リコール届出日：平成17年3月10日

リコール届出番号	外-1209	リコール開始日	平成17年3月10日
届出者の氏名又は名称	フォルクスワーゲン グループ ジャパン株式会社 代表取締役 梅野 勉	製作国：イギリス 製作者名：ベントレーモーターズ 株式会社 問合せ先：ベントレーコール（フリーダイヤル） 0120-97-7797	
不具合の部位（部品名）	燃料装置（燃料ホース）		
基準不適合状態にあると認める構造、装置又は性能の状況及びその原因	燃料ポンプの異音対策として改良型の燃料ホースを取り付けられた車両において、燃料ホースの成形加工が不適切なため、使用中に当該燃料ホースの曲げ部および接続部に亀裂が入るものがある。そのため、そのまま使用を続けると、最悪の場合、燃料が漏れるおそれがある。		
改善措置の内容	全車両、燃料ホース一式を対策品と交換する。		
不具合件数	1件	事故の有無	無し
発見の動機	市場からの情報による。		
自動車使用者及び自動車分解整備事業者に周知させるための措置	<ul style="list-style-type: none"> 自動車使用者：ダイレクトメールで通知する。 自動車分解整備事業者：対象台数が少数であり、使用者を把握しているため機関誌等への掲載は行なわない。 対策実施済車には、後面ガラス左下隅に外-1209のステッカーを貼付する。

改善箇所説明図

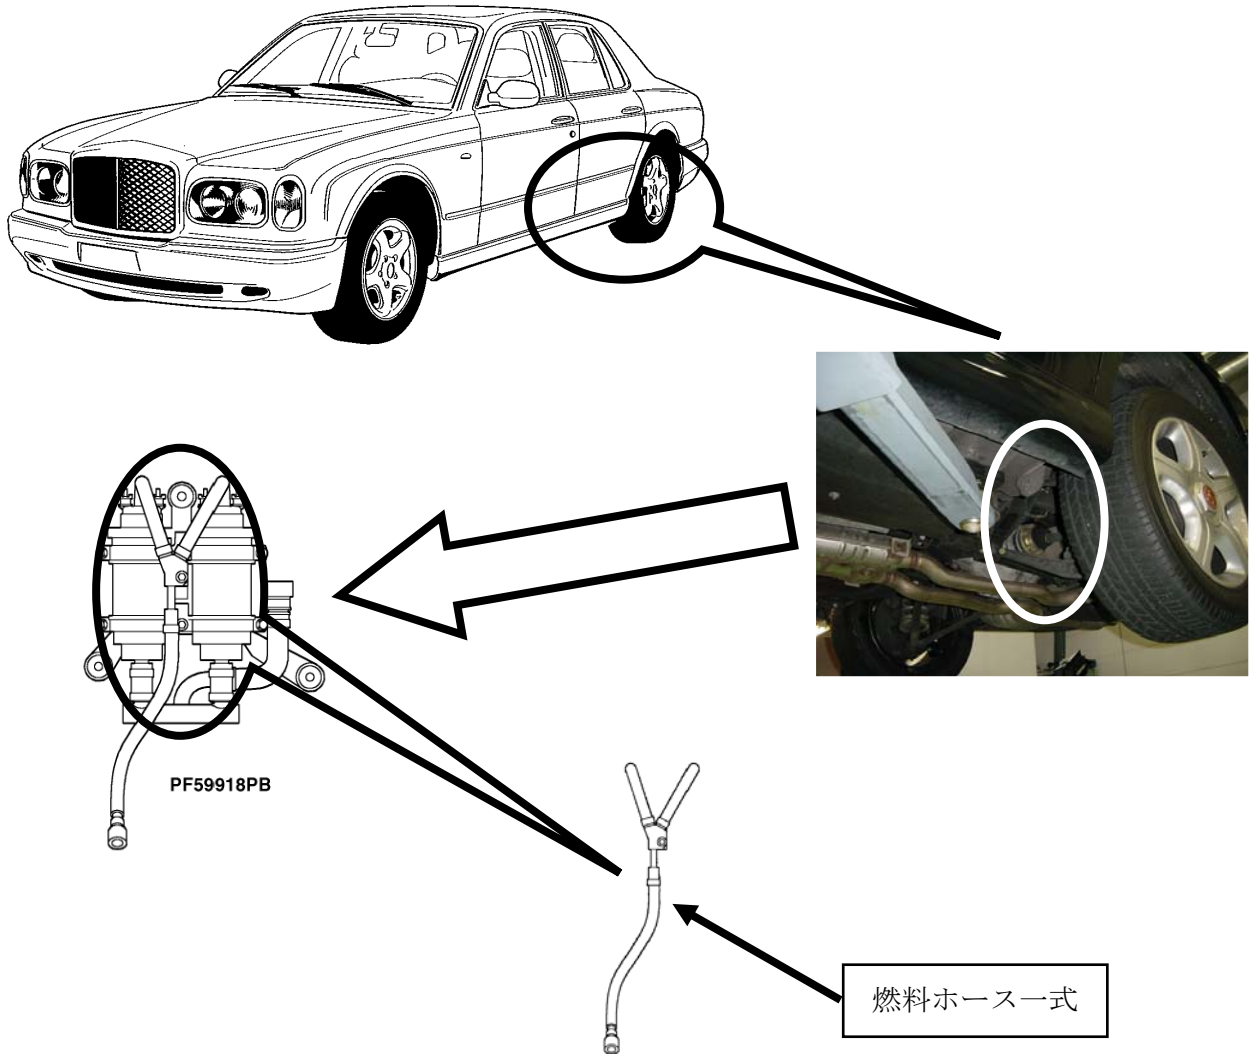
基準不適合状態にあると認める構造、装置又は性能の状況及び原因

燃料ポンプの異音対策として改良型の燃料ホースを取り付けられた車両において、燃料ホースの成形加工が不適切なため、使用中に当該燃料ホースの曲げ部および接続部に亀裂が入るものがある。そのため、そのまま使用を続けると、最悪の場合、燃料が漏れるおそれがある。

全車両、燃料ホース一式を対策品と交換する。

エンジンルーム内後方右側の右図で示す位置にベントレーロゴマークおよび RE05/01 と書かれた対策済を示すラベルを貼り付ける
